Protokol o změně díla

změnový list číslo 146

Stavba: Centrum komplexní psychiatrické péče Brno

Změna: Provizorní napojení výtahových lobby a schodiště

ZL 146
PRIL 02
OBJ E

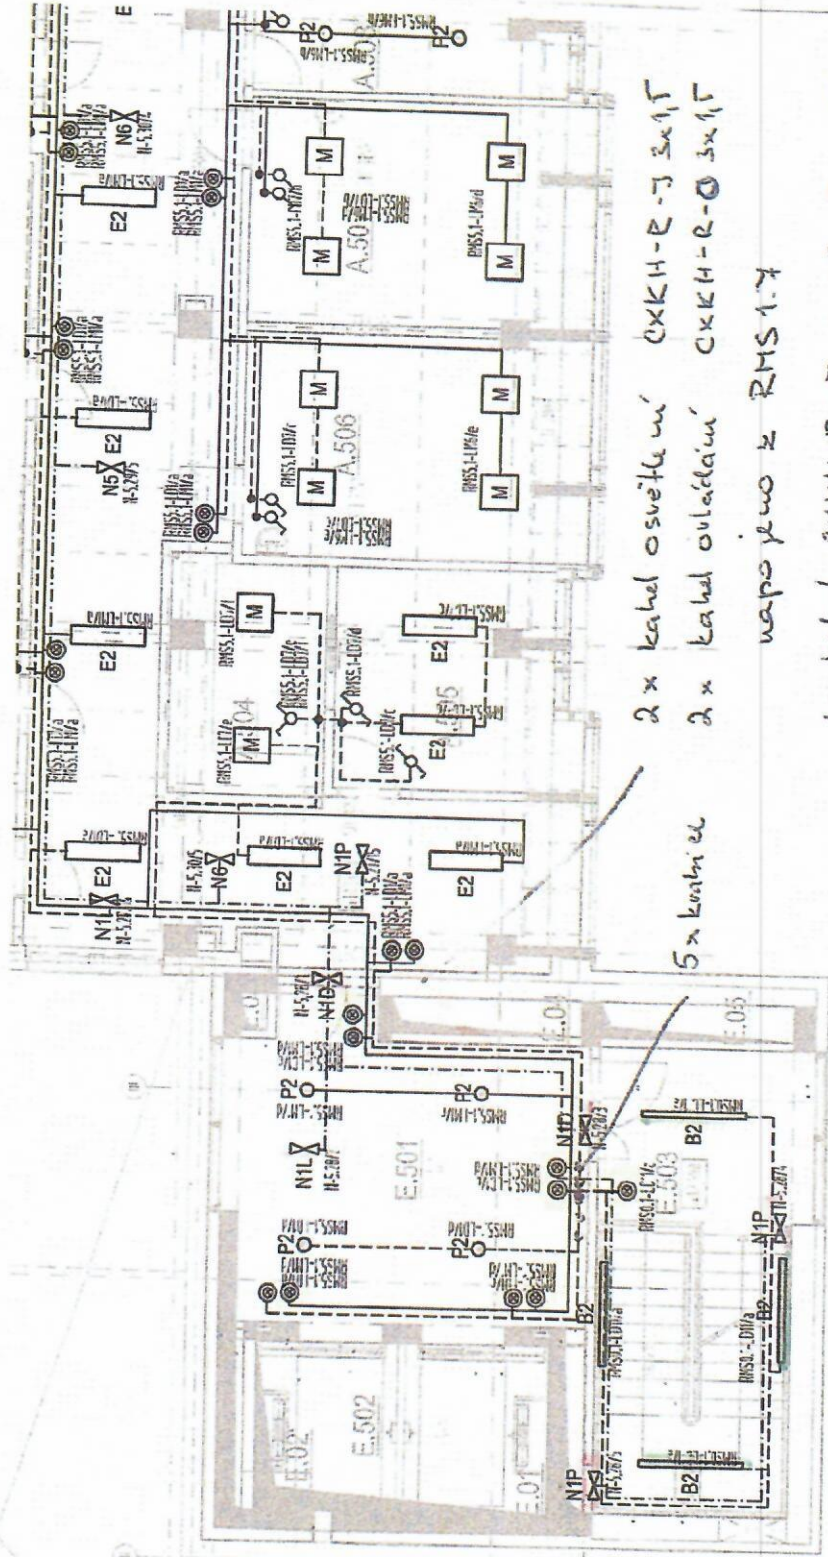
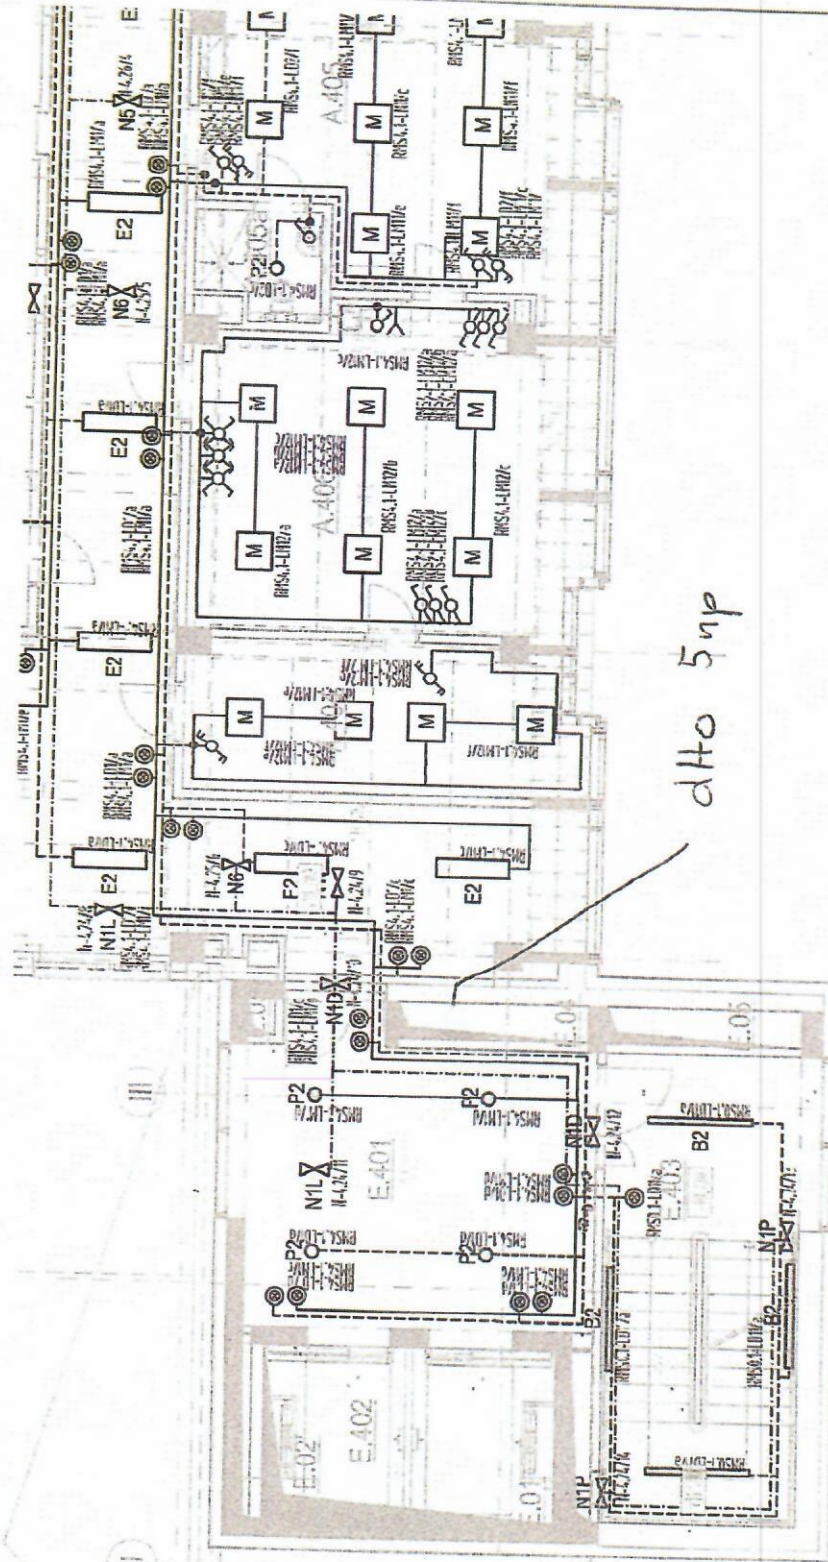
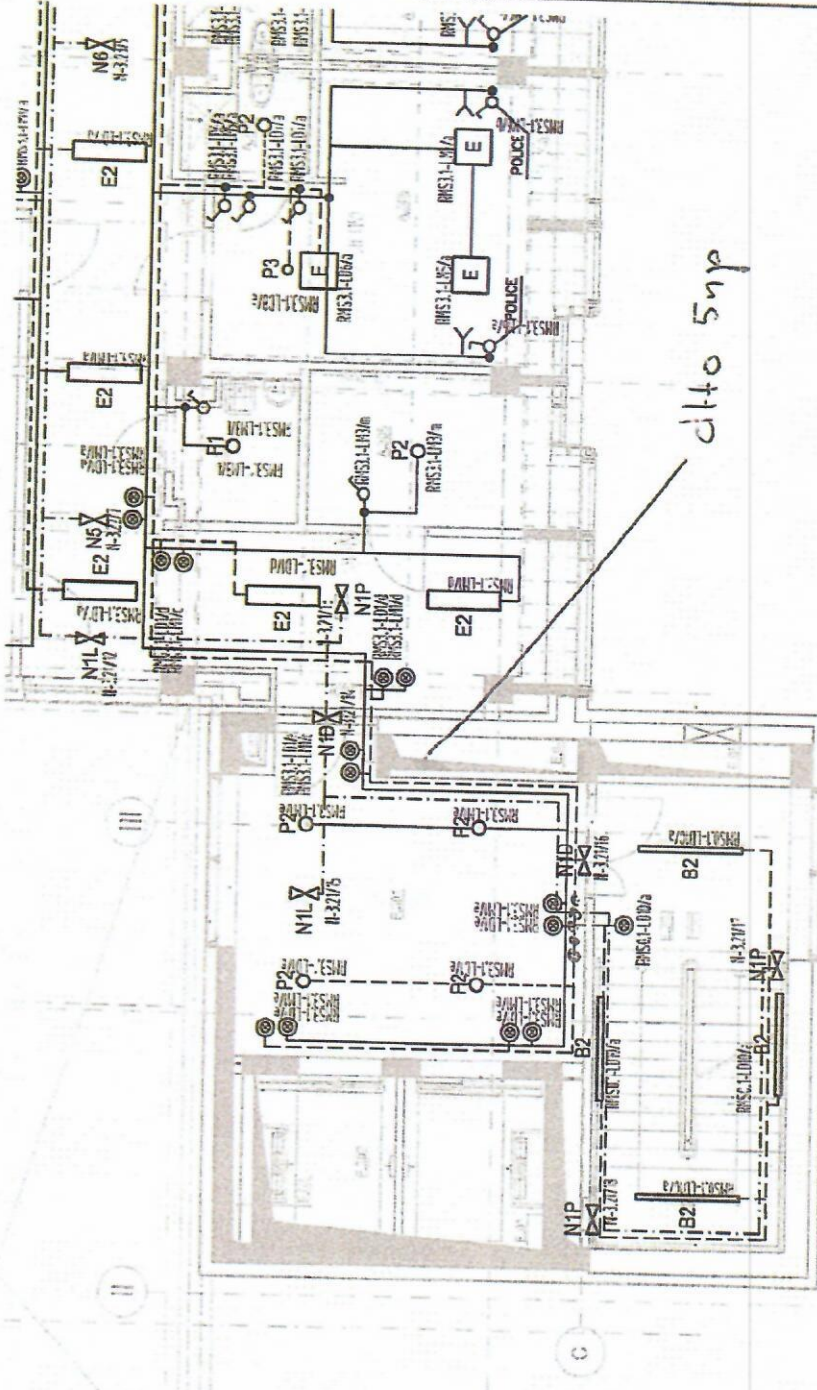
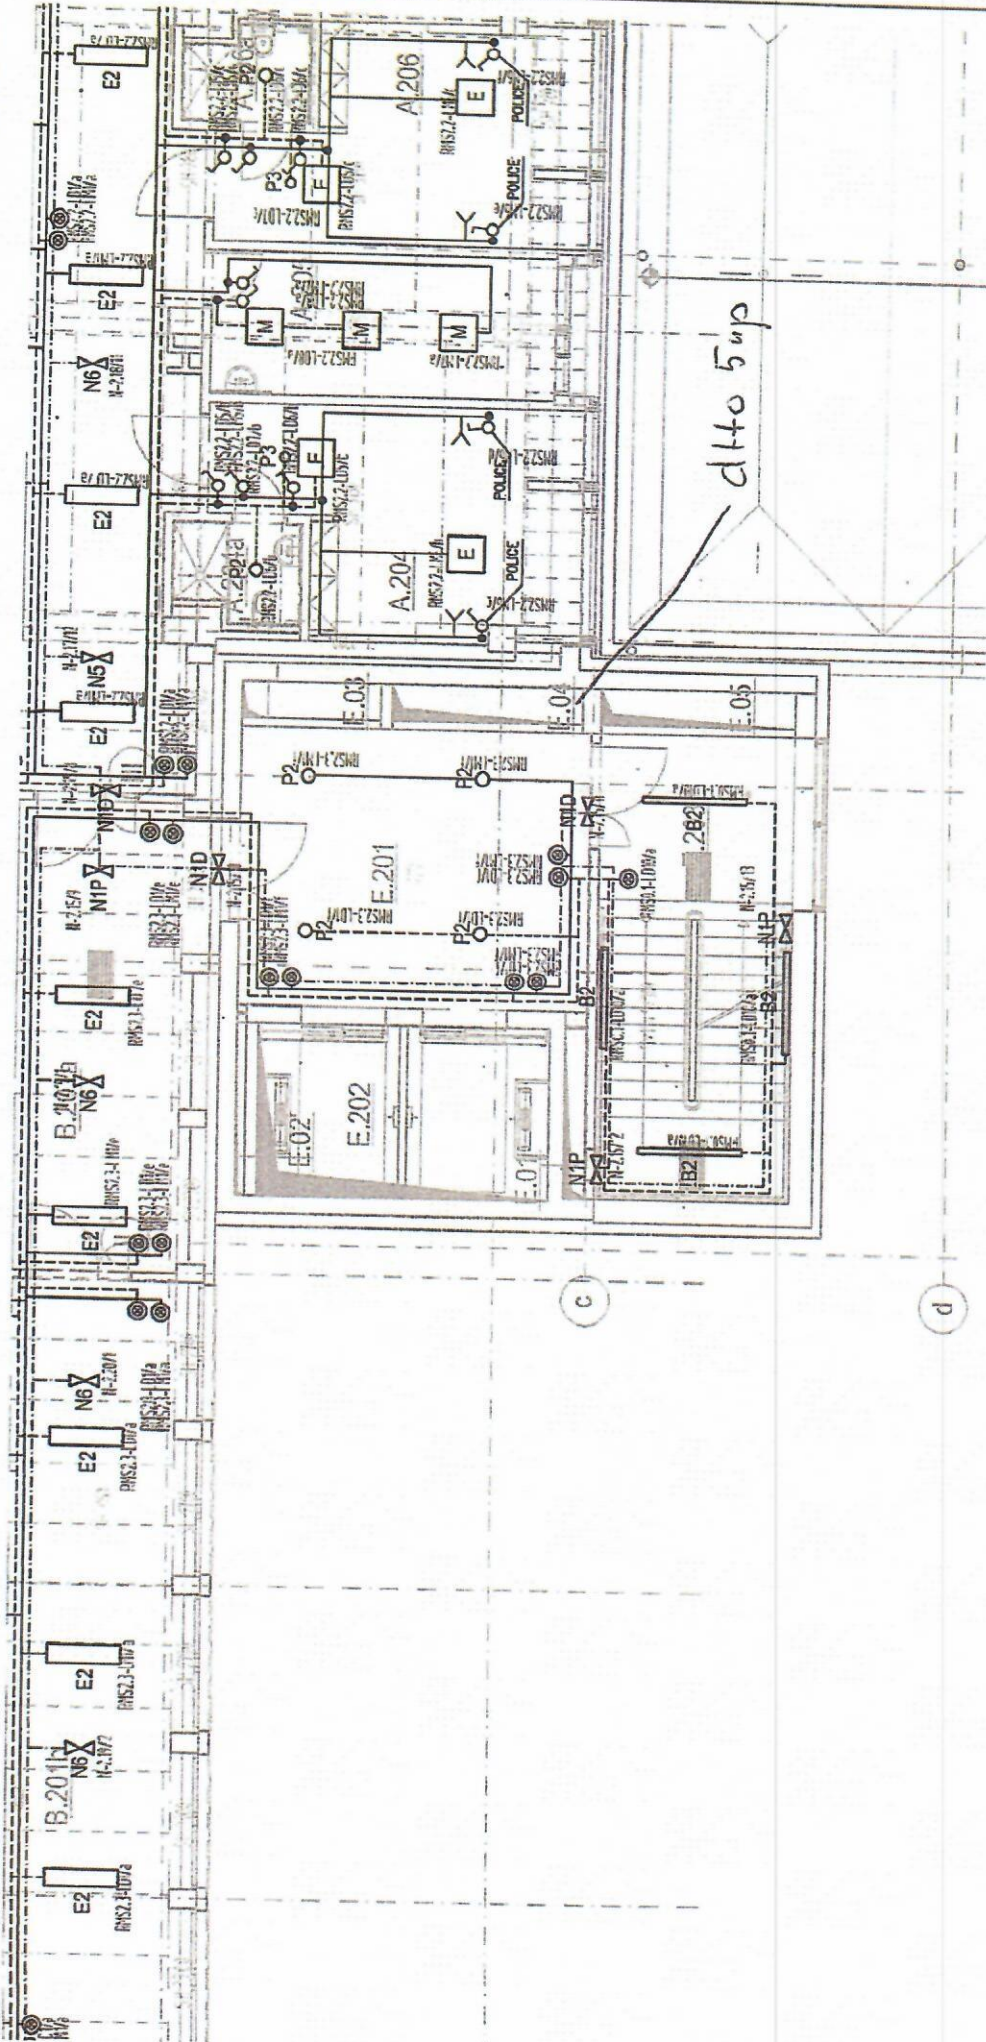
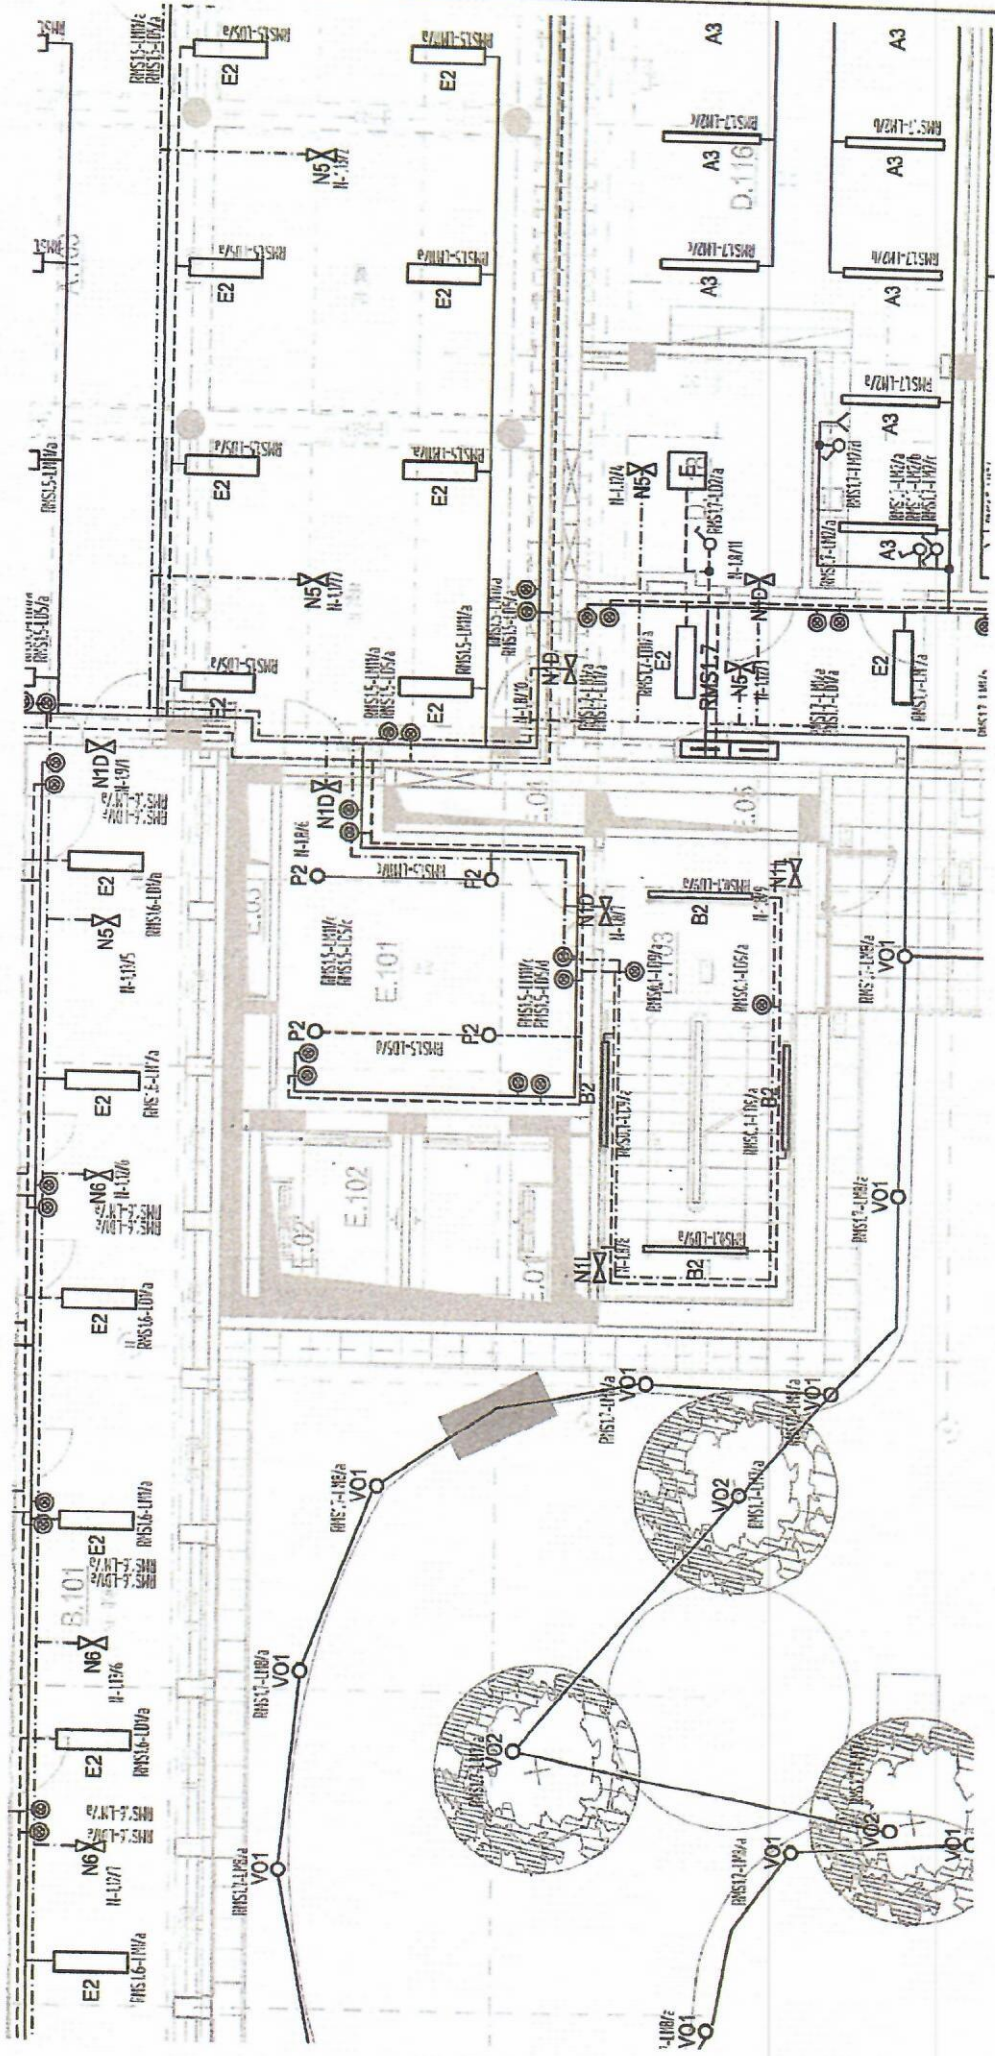
napojeno z RMS 1.7

- 1 x kabel CKKH-R-J 3x1,5 5up až 3up
- 1 x kabel CKKH-R-J 3x1,5 2up až 1pp
- 1 x kabel CKKH-R-0 3x1,5 ovládací

napojení schodiště a výtahových lobby u ves netují

etapizováni

bude se muset provizorně napojit z RMS 1.7
